VUOROVAIKUTUSMUISTIO

Meri-Rastilan katusuunnitelmat

Palautteet katusuunnitelmaluonnoksista (esillä 29.5.-18.6.2024)

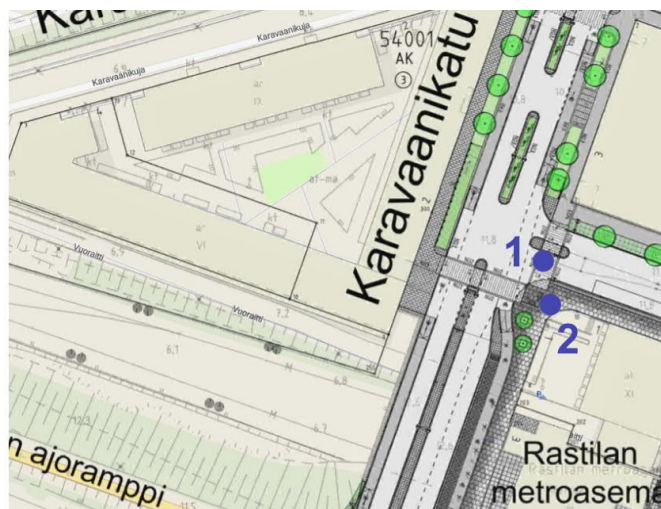
Palaute: Retkeilijänskadulle täytyy saada hidastetöyssyjä koko matkalle. Erityisesti nyt, kun katuremonttien aikaan oletettavasti läpikulkuliikenne Retkeilijänskadun itäpäässä lisääntyy, on katu vaarallinen alueella liikkuville jalankulkijoille.

Vastaus: Retkeilijänskadulle rakennetaan tämän hankkeen yhteydessä kaksi uutta hidastetta. Muita hidasteita on mahdollista harkita myöhemmin erikseen.

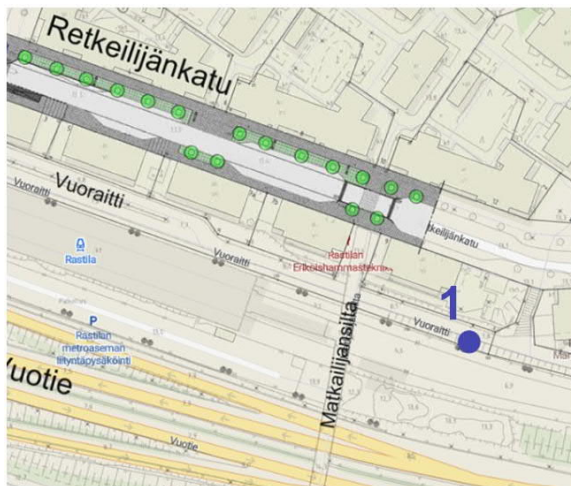
Palaute 1: Miten tässä kohdassa ohjataan pyöräily turvallisesti ajoradalle? Bussit ja autot kääntyvät oikealle.

Palaute 2: Tuleeko tähän hissiä tms. kulkua metroradan vieressä kulkevalle jalankulku- ja pyöräilyväylälle? Nykyisellään joutuu kiertämään pitkästi.

Vastaus: Kääntyvä ajoneuvo väistää suoraan menevää pyöräliikennettä

Vastaus: Tällaista ei ole suunnitteilla.

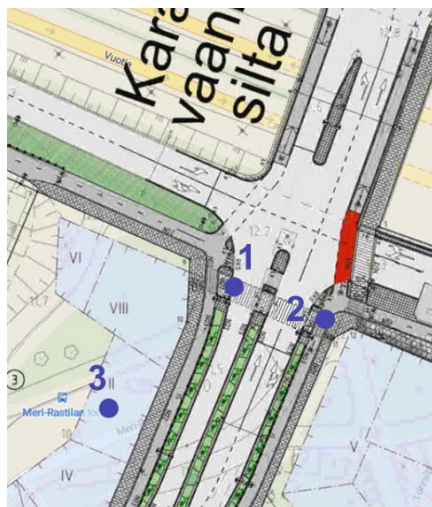
Palaute 1: Miten päästä pyörällä tänne alakadulle Meri-Rastilasta? Ruotsinkieliset lapset kulkevat tätä pitkin ala-asteelle.

Vastaus: Lähimmät reitit ovat Retkeilijänsillan tai Torisillan kautta. Tämän hankkeen yhteydessä ei kulkuyhteyden ole tulossa muutoksia.

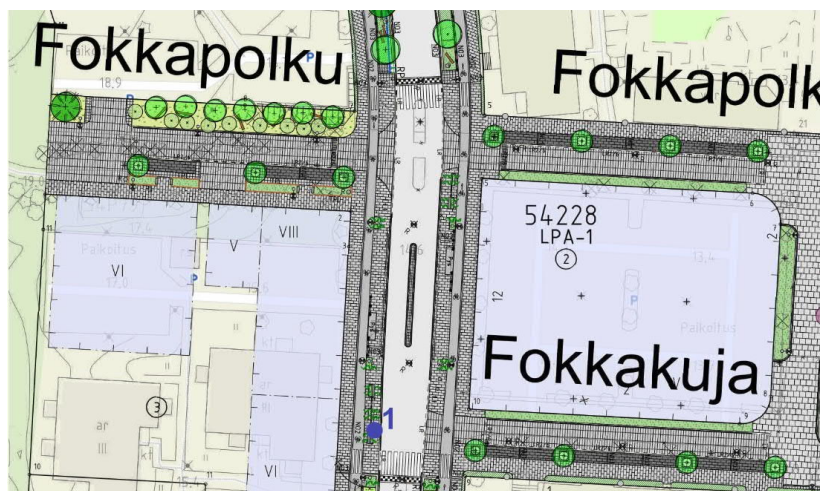
Palautteet 1 ja 2: Selkeämpi ja/tai pidempi odotusalue melko ruuhkaiselle pyöräreitille.

Palautte 3: Mihin tämä linja-autopysäkki siirtyy?

Toistuva palaute tonttiliittymien kohdalla: Kova pinnoite ja luiskattu reunakivi kääntyvää pyöräliikennettä varten. Lähes vastakkaisten liittymien yhdistäminen, jos mahdollista.

Vastaus: Tässä kohdassa tilaa on rajallisesti ja suunnitelmassa on pyritty tekemään paras mahdollinen ratkaisu muut suunnittelun reunaehdot huomioiden.

Vastaus: Pysäkki poistuu. Lähimmät pysäkit jatkossa ovat Vuotien ABC:n viereinen pysäkki ja Fokkapolun ja Fokkakujan välillä olevaa pysäkki.

Vastaus: Tonttiliittymien kohdilla nykyiset järjestelyt ovat pääosin riittävät. Pyöräilijät eivät joudu ajamaan pitkiä matkoja päästäkseen kadun toiselle puolelle. Tunnistimme kuitenkin kaksi kohtaa, joissa pyöräilijän kiertomatka tai ajosuorite ajoradalla olisi pidempi. Meri-Rastilan tien 3 kohdalle lisäsimme risteävän pyöräliikenteen liittymän ja Meri-Rastilan tien 28 tulevan uuden tontin kohtaa tarkastamme rakennussuunnitteluvaiheessa kun tontin tonttiajoliittymän kohta varmistuu.

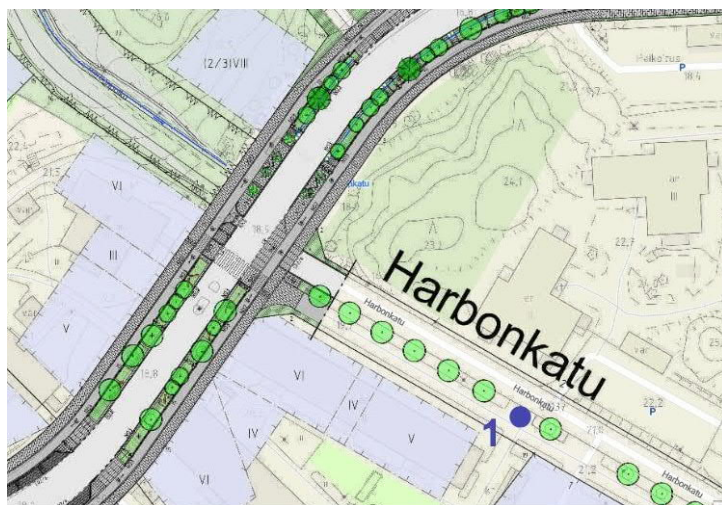
Palautte 1: Kova pinnoite ja luiskattu reunakivi kääntyvää pyöräliikennettä varten.

Vastaus: Hyvä huomio. Päivitetystä suunnitelmassa tämä on muokattu ehdotuksen mukaisesti lisäämällä risteävän pyörätien liittymä.

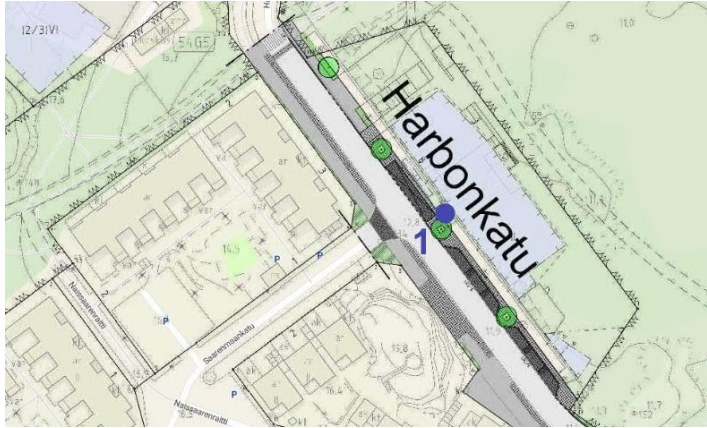
Palautte 1: Tässä on tontilta poistumisen jalankulku parkkialueen kautta. Tässä on valmiiksi huono näkyvyys ja autot ajavat kovaa.

Vastaus: Harbonkadun suunnittelualue rajoittuu vain uuden päiväkodin kohdalle. Osoitetussa kohdassa ei tehdä rakentamista.

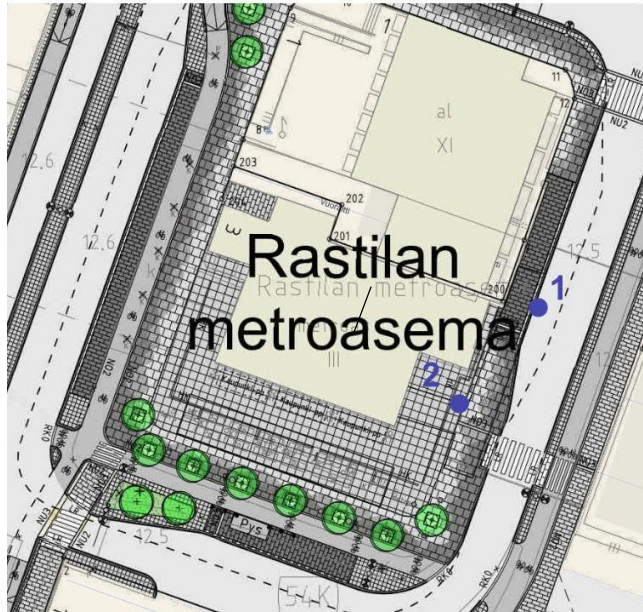
Palaute: Fokkapolun päätyyn pysäköintiaukion/ puiston laitaa olisi kiva saada istuimia. Ihmiset ikääntyvät, vanhuksia asuu alueella yhä enemmän. Asunnoissa on kuuma ihmiset haluavat viettää aikaa ulkona. Pitää olla istuimia ja varjopaikkoja.

Vastaus: Fokkapolulla jalkakäytävän varrella, lähellä puiston rajaa on penkeillä varusteltuja oleskelualueita.

Fokkatori

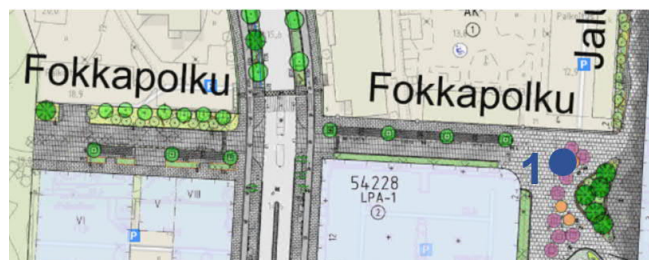
Palaute: Fokkatori vaikuttaa vaikealta hahmottaa. Missä autoliikenne kulkee ja voiko alueelle pysäköidä esim. lasten hakuun päiväkodista? Toivottavasti tätä selkeytetään materiaalivalinnoilla, koska alueella liikkuu paljon pieniä lapsia joka suuntaan.

Vastaus: Fokkatorin länsipuolella autoliikenteelle sallitaan yksisuuntainen ajoreitti Fokkakujan ja Fokkapolun kautta kiertäen uuden rakennuksen torin länsipuolella. Tämä mahdollistaa mm. saattoliikenteen ja kadunvarsipysäköintipaikkojen käyttämisen. Ajoreitiksi muodostuva alue erotetaan varsinaisesta Fokkatorista rakenteellisesti, jottei autolijat erehdy ajamaan torille. Asemakaavan mukaisesti Fokkatorin kautta kuitenkin hoidetaan monitoimitalon huoltoliikennettä ja tarvittavat liikennemerkittävät esittämään liikenteenohjaussuunnitelmassa.
